改善箇所説明図

パワートレインコントロールモジュール

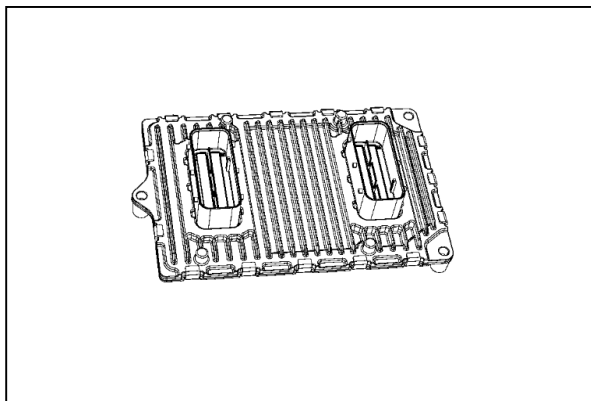
基準不適合発生箇所

パワートレインコントロールモジュールの制御プログラムが不適切なため、オートクルーズ作動時にモジュールの通信配線に障害が生じた場合、オートクルーズが解除不能となることがある。そのため、意図せずに車両が加速するおそれがある。

改善の内容

全車両、パワートレインコントロールモジュールの制御プログラムを対策プログラムに書き換える。

識別 : データリンクコネクタ下部に黄色ペイントを塗布する
